OFICIO ELECTRÓNICO

ORD. N° : 837
ANT. : PROYECTO DE ROTURA Y REPOSICIÓN DE PAVIMENTOS EN AVENIDA GRECIA ENTRE CALLE EMILIO SOTOMAYOR Y CALLE ALEJANDRO RODRIGUEZ, CALAMA.
MAT. : ENVÍA OBSERVACIONES A PROYECTO DE ROTURA Y REPOSICIÓN DE PAVIMENTOS EN AVENIDA GRECIA ENTRE CALLE EMILIO SOTOMAYOR Y CALLE ALEJANDRO RODRIGUEZ, CALAMA.
ADJ. : No Hay

Antofagasta, 11 abril 2025

**A : FERNANDO BAUTISTA
INGENIERO CIVIL
DE : ROBINSON ESPEJO CHEPILLO
JEFE (S) DEPARTAMENTO TÉCNICO DE CONSTRUCCIONES Y
URBANIZACIÓN.**

Figura 1

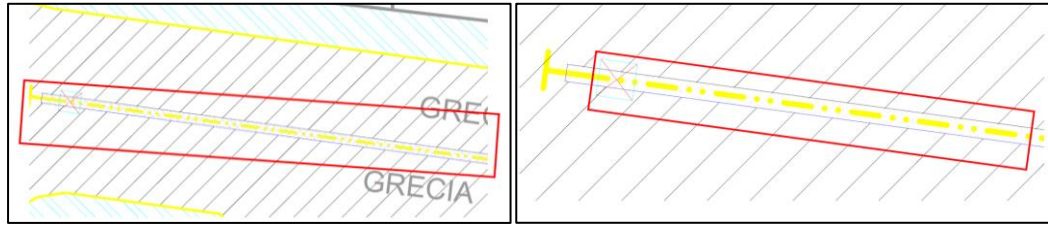
2.3. En la planta se visualiza una línea segmentada en color amarillo que no está indicada en el cuadro de simbología (ver figura 1). Asimismo, en la planta de demolición se visualiza un hatch en color gris que tampoco se aprecia en cuadro de simbología (ver figura 2). Incorporar ambos elementos.

Figura 3

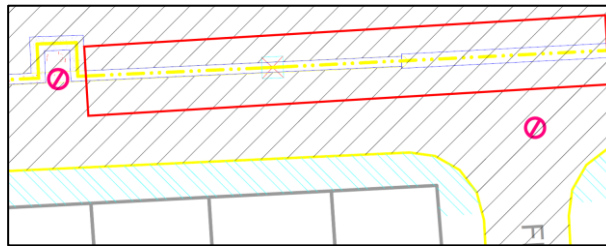
2.5. En el plano de demolición, en el tramo de Av. Grecia, entre calles Antofagasta y Félix Hoyos, se observa un sector que no presenta hatch como reposición (ver figura 3). Esta situación también se repite en el tramo comprendido entre Federico Errazuriz y Hernán Cortes. Se solicita revisar.

Figura 4

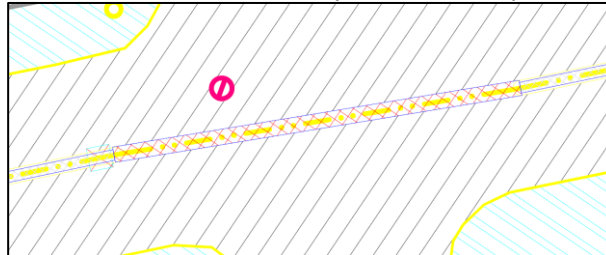
2.6. En los casos en que se contemple la reposición de calzada de asfalto de forma longitudinal, se deberá considerar un ancho mínimo de 1 m para dicha reposición (ver figura 4).

Figura 5

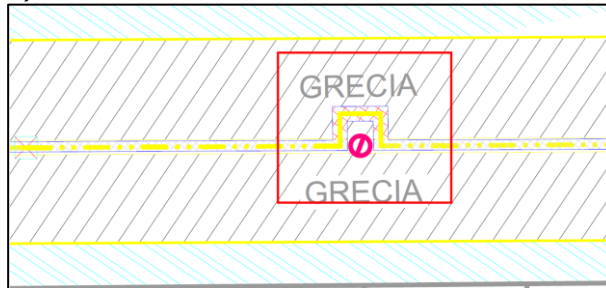
2.7. En los casos en donde se contemple la reposición de calzada de asfalto en áreas que presentan cámaras de servicios, se deberá considerar una superficie mínima de reposición de 2 x 2 m (ver figura 5).

Figura 7

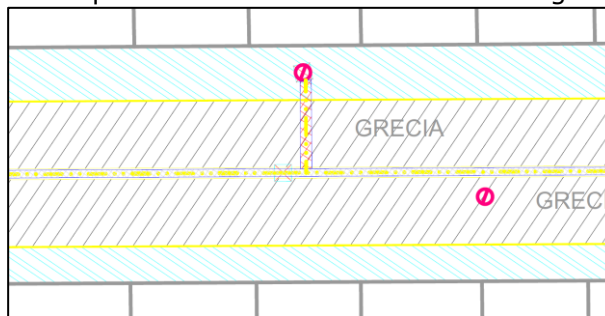
2.9. En el tramo de Av. Grecia entre las calles Escocia y Arturo Prat, se observa que la canalización eléctrica se extiende hasta la vereda (ver figura 7). Por lo tanto, se deberá considerar la reposición de aquella vereda. Revisar esto a lo largo del proyecto.
